Proyecto:	"CONSTRUCCIÓN MUROS PERIMETRALES Y OBRAS ANEXAS".	**Fecha de inspección:**	21-04-2026
Contrato:	CC-002 PERALTAMIENTO MUROS PERIMETRALES Y OBRAS ANEXAS TRANQUE TALABRE"	**Firma de inspector:**	
N° de Informe:	538		
Responsable de inspección:	Nicolás Corvalán /Carolina Carmona	**Firma de revisor:**	
Revisado / Aprobado:	Ricardo Ibarra Troncoso

II. Descripción de Inspección	
Área / Sector	Sector 3117E Cámara de Carga.
Actividad	Cámara de Carga (Post-hormigonado).
Sistema / Subsistema	<según quiebre>
Elemento / TAG Asociado	Terminación de Hormigón (soportes laterales de compuertas).
Disciplina	**CIVIL**
Proceso crítico	**Otro**
Descripción	Inspección de la terminación post hormigonado.
Punto de Detención/Espera	Aplica (para estar alineado con el PIE)

Inspección del proceso de post hormigonado de la cámara de carga, específicamente del Muro M_D y de los elementos de soporte de compuertas para la cámara de alimentación by-pass y línea principal.

Sección N°1 del modelo: Muro M_D Soporte lateral Compuertas Modelo Navisworks Cámara de Carga (4941_M3D_P&A_CC-004_2026)	Sección N°2 del modelo: Planta Muro M_D Soporte lateral Compuertas Modelo Navisworks Cámara de Carga (4941_M3D_P&A_CC-004_2026)

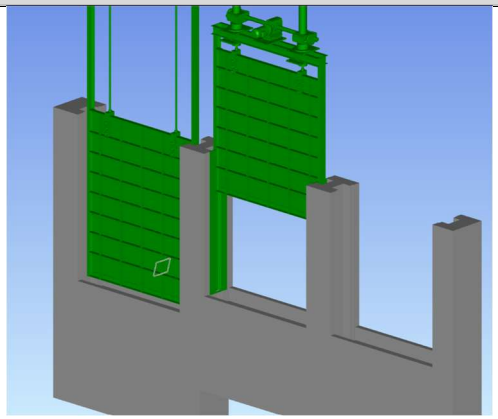
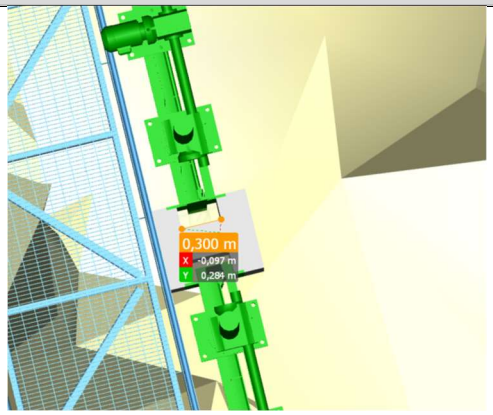
Se realizó la inspección en terreno y posterior revisión documental (planos y del modelo Navisworks (4941_M3D_P&A_CC-004_2026)), correspondiente a la cámara de carga del área 3712E, evidenciándose desviaciones tales como geometría irregular, desaplome vertical y patologías del hormigón, las cuales podrían interferir con la instalación de las compuertas proyectadas. Se identifican los siguientes hallazgos:

1.- Realizar levantamiento topográfico y constructivo de los elementos de hormigón señalados en el presente informe.
2.- Subsanar anomalías, de acuerdo a lo estipulado al instructivo de reparación y descartar interferencias con los elementos de soporte de la compuerta.

Sección N°4: Detalle 3 (Muros soporte de compuertas) (Plano 4600023740-3717E-202ES-00001)

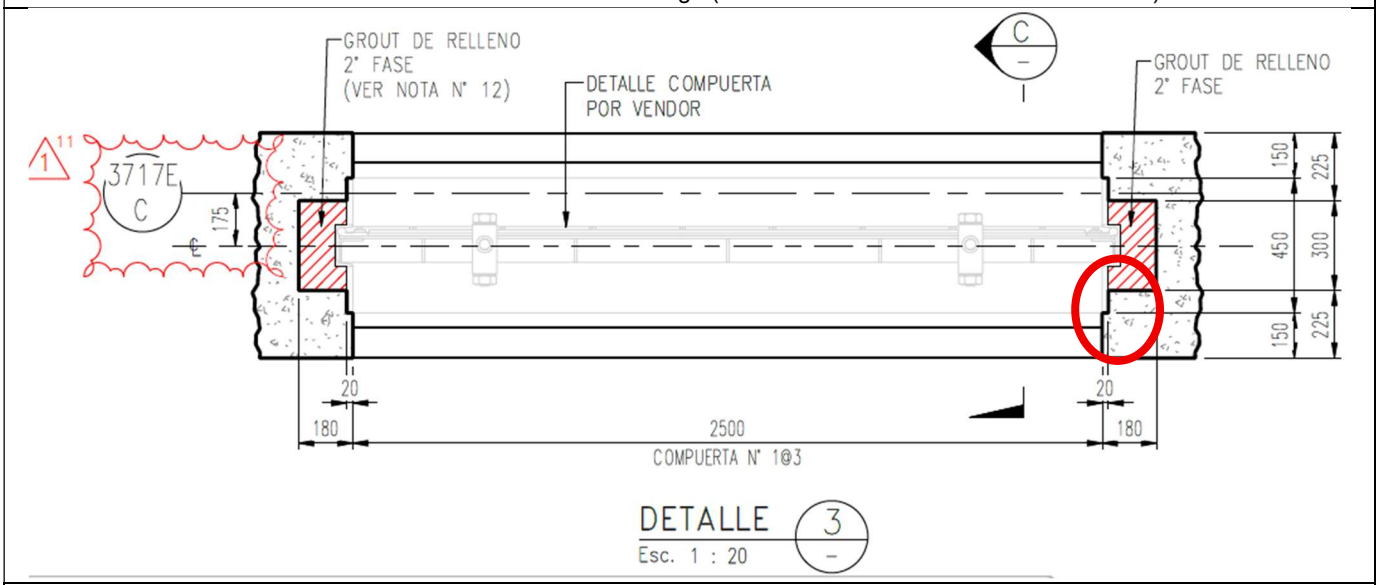
1.- Disgregación del hormigón (nidos).
2.- Irregularidad geométrica y desaplome vertical de los elementos.
3.- Discontinuidad de hormigonado (junta de construcción basal)
4.- Alta rugosidad superficial en zona de interacción con elementos de compuertas.
5.- Exposición de armadura en zonas localizada.
6.- Reparaciones superficiales que alteran la geometría de los elementos.
7.- Falta de conformación de plinto de 20mm, especificado en planos (detalle 3).
